Art. 19 del D.lgs. 152/2006, art. 63 L.R. 10/2010 - Espressione del parere regionale nell'ambito del procedimento di Verifica di assoggettabilità a VIA di competenza statale

Proposta di richiesta di integrazioni e chiarimenti

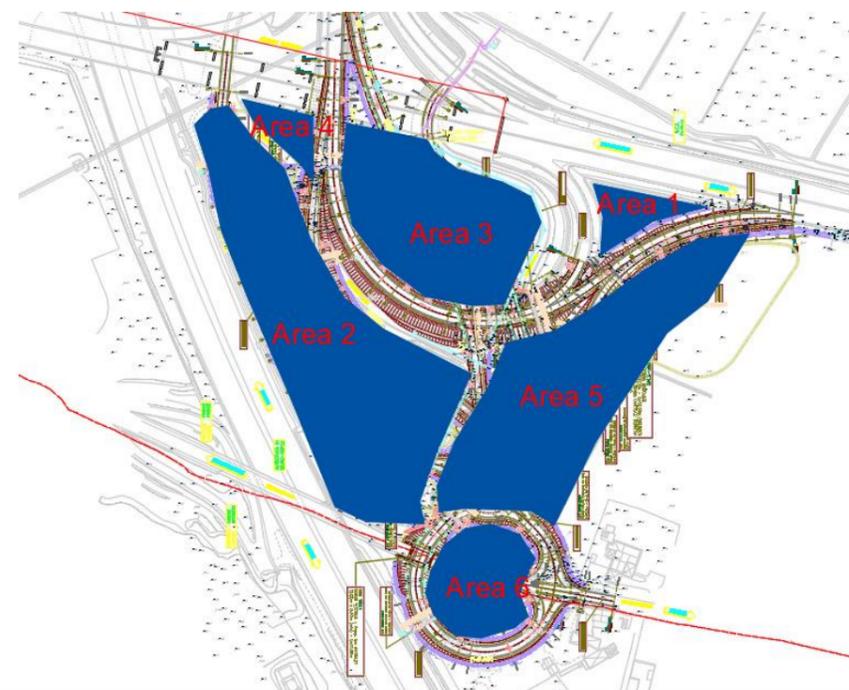
Rispetto a quanto valutato nella documentazione presentata, come evidenziato dal Comune di Firenze nel proprio contributo tecnico, **non risulta corretto il valore dei tiranti considerato per il calcolo dei volumi da compensare.** Infatti, secondo quanto è possibile desumere dalla legenda della mappa dei tiranti idrici inserita nella documentazione, risulta che gli stessi, presso la zona di intervento, hanno valore > di 2,5 m mentre per il calcolo del compenso è stato fatto riferimento al valore di 2,5 m.

Per quanto sopra, fatto salvo quanto previsto in relazione alle modalità compensative e quindi alla verifica del non aggravio di rischio in altre aree di cui alla LR 41/2018 (Vd. precedente punto 2.4), **si chiede al proponente che per il computo dei volumi sottratti si faccia riferimento al livello idraulico dell'evento esondativo con Tr.200 anni, computando il compenso come differenza tra stato attuale e stato di progetto.**

Atteso che risulta presente solo una descrizione testuale delle aree di compenso nella documentazione presentata, **si chiede al proponente di integrare gli elaborati con l'individuazione (perimetrazione) di tali aree ed una valutazione sulla effettiva invasabilità dei volumi di esondazione, considerati i vari rilevati previsti in progetto.**

IDR Il valore di tirante pari a 2,5 metri è stato assunto in quanto ritenuto cautelativo nella stima dei volumi di compenso idraulico da prevedersi al fine di perseguire il principio di "non aggravio delle condizioni di rischio in altre aree, non determinando una riduzione dei volumi di esondazione", come meglio si desume più chiaramente da quanto sotto esposto.

Lo strumento *webgis* dell'Autorità di Bacino Distrettuale dell'Appennino Settentrionale consente di individuare la distribuzione dei battenti dell'Arno per l'area dello svincolo in esame. Secondo quanto è possibile visualizzare su tale *webgis*, le campiture individuate si riferiscono alle "aree a potenziale esondazione" e la tipologia di modello alla base di tali perimetrazioni risulta essere denominata "Modello Piana Fiorentina", dalla quale si evince che si tratta di un modello di larga scala per la valutazione delle aree di esondazione dell'Arno e dei suoi affluenti. Nel metadato associato si legge inoltre che tale strato informativo riporta la carta dei battenti idraulici duecentennali. Sulla base di questa informazione la quota di massima piena sull'area è pari a 38,25 metri s.l.m.

Al fine di ottenere una stima del valore medio del tirante effettivo sull'area dello svincolo, l'area complessiva è stata suddivisa in 5 zone differenti, per ciascuna delle quali è stato calcolato il tirante medio fornito nella tabella in calce.

Da essa si evince che in nessun caso la quota media del terreno su tali aree è inferiore a 35,75 metri; per cui solo per l'area 2 il tirante medio è effettivamente pari a 2,5 metri, mentre negli altri casi è anche significativamente inferiore.

Area	descrizione	Quota media terreno	Tirante medio
Area 1	compresa tra rampa RS003, rampa RS005 e FI-PI-LI	36.32	1.93
Area 2	compresa tra Autostrada Milano Napoli e rampa RS 002	35.75	2.50
Area 3	compresa tra rampa RS003 e rampa RS002	36.50	1.75
Area 4	compresa tra FI-PI-LI e rampa RS002	36.02	2.23
Area 5	area a sud della rampa RS005 e inclusiva della nuova rotatoria	36.07	2.18
Area 6	area interna ST001	37.70	0.58

Relativamente alla effettiva invasabilità dei volumi di esondazione, si chiarisce che il sistema dei recapiti finali dell'area di svincolo non viene modificato. Tanto nelle condizioni ante operam quanto in quelle post operam, l'innalzamento dei livelli sull'Arno e sui suoi affluenti (tra cui il torrente Dogaione che confluisce nell'Ema), consentirà, per rigurgito sul torrente Dogaione sui fossi di guardia dell'Autostrada e della Fi-Pi-Li, l'invaso dei volumi a ciò destinati.

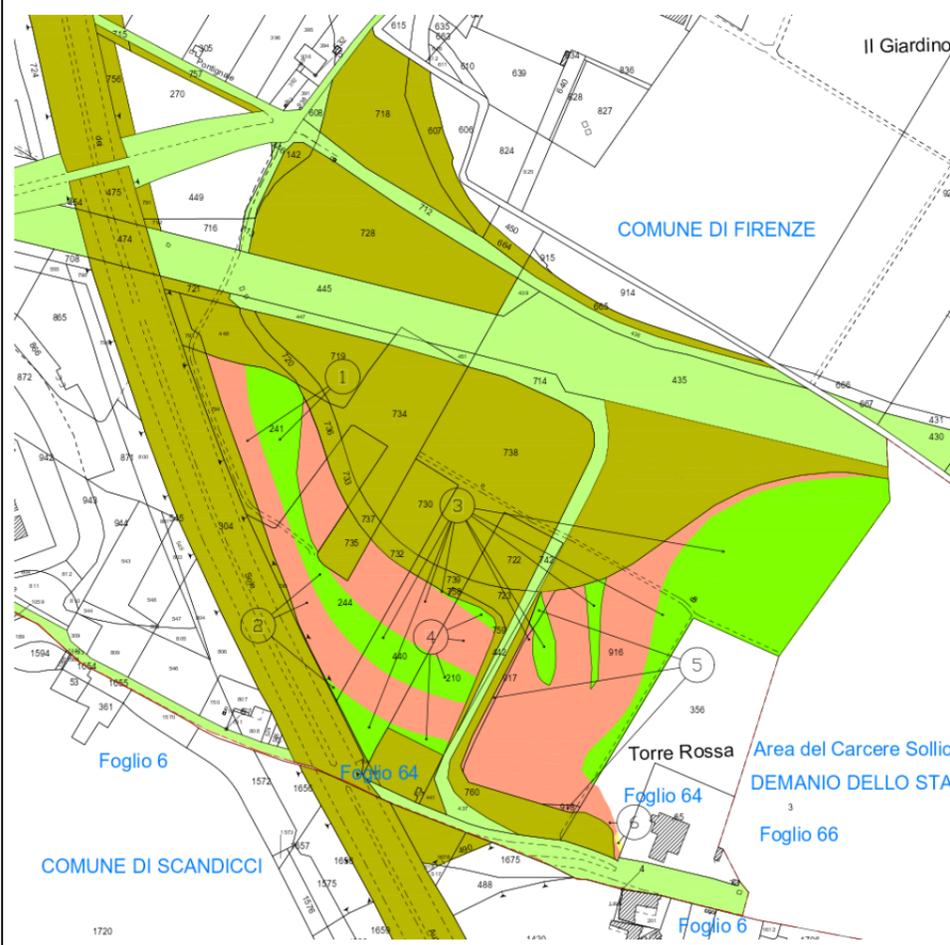
3.f	Piano gestione terre			
3.f.1		<p>Per quanto attiene il piano gestione terre, si <u>chiede</u> di prendere in esame le conclusioni della sentenza del Consiglio di Stato n. 48 del 7/1/2022 relative al trattamento a calce, previsto, almeno in parte, dal progetto in esame.</p>	AMB (TRS)	<p>La procedura di stabilizzazione a calce, oltre ad essere una usuale pratica finalizzata al miglioramento geotecnico e non ambientale, è in coerenza con gli accorgimenti e condizioni indicati nelle "Linea guida</p>

sull'applicazione della disciplina per l'utilizzo delle terre e rocce da scavo" <i>proposta da SNPA (delibera n. 54/2019)</i> . Pertanto, si conferma quanto previsto in progetto.

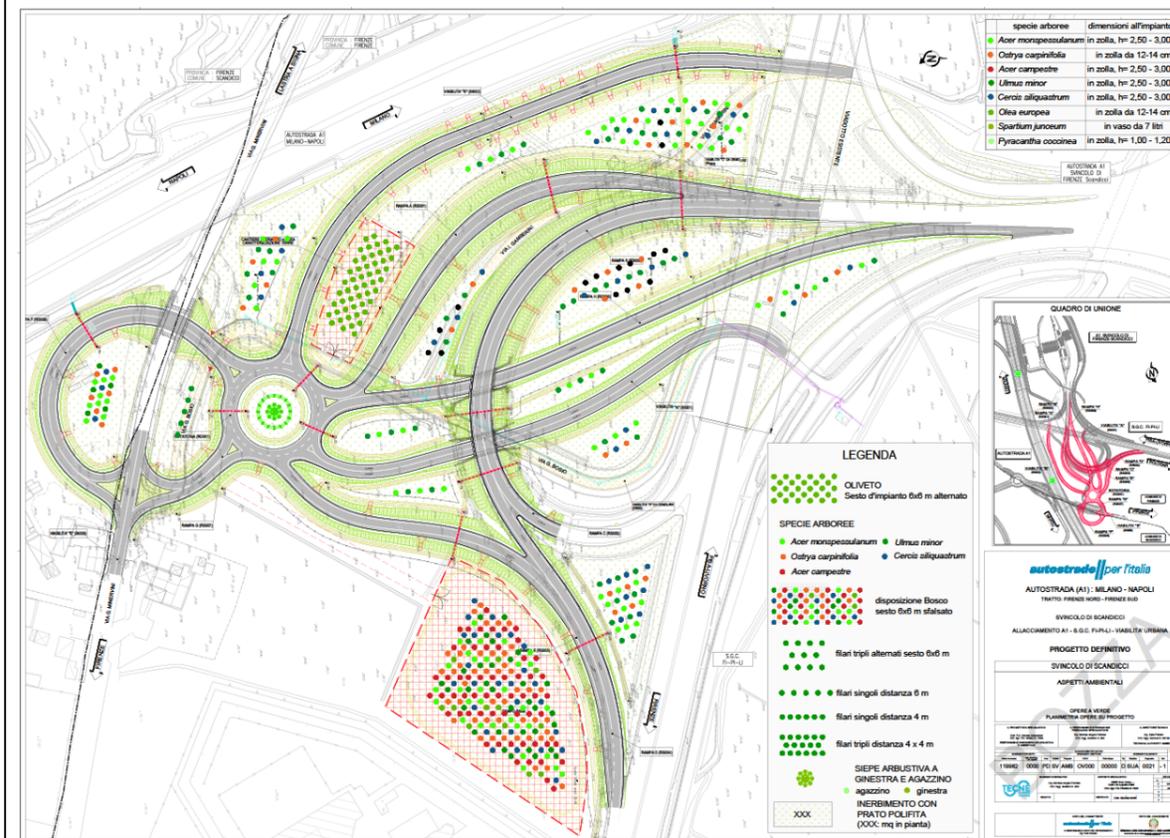
Per la Prima invariante strutturale, *I caratteri idro-geo-morfologici dei bacini idrografici e dei sistemi morfogenetici*, il progetto infrastrutturale ricade in area di *Pianura bonificata per diversione e colmate (PBC)*, per la quale la Scheda d'ambito individua il valore di alta produttività agricola e ricarica di acquiferi critici e la criticità di elevato consumo di suolo e rischio strutturale di esondazione. Il Fosso Dogaione, che sbocca direttamente in Arno, è recettore di una parte della rete idrografica di progetto (rampa C ed E); parte delle aree intercluse avranno la funzione di area di laminazione per eventi di piena.

Per la Seconda invariante strutturale, *I caratteri ecosistemici del paesaggio*, individua l'area nel morfotipo di *matrice agroecosistemica di pianura urbanizzata* ed in parte in *area urbanizzata* (interno attuale svincolo), relittuale paesaggio agricolo, in parte ancora coltivato. L'intera area della piana fiorentino-pratese si trova all'interno di un'area critica per processi di artificializzazione, mentre sono individuate come criticità d'ambito da mitigare, le barriere infrastrutturali costituite dalla A1 e dalla SGC FI-PI-LI.

Relativamente all'effetto barriera dei principali corridoi autostradali si evidenzia che l'area di intervento non risulta oggetto di corridoi ecologici (ad esempio rappresentato, invece, dal fiume Greve) e che lo svincolo in progetto occuperebbe un'area tra l'Autostrada A1 Milano – Napoli e la S.G.C. Firenze – Pisa – Livorno.

A tal proposito si allega la proposta di integrazione (in bozza) delle opere a verde che sono state oggetto di condivisione con gli enti locali (Comune di Firenze – Comune di Scandicci).
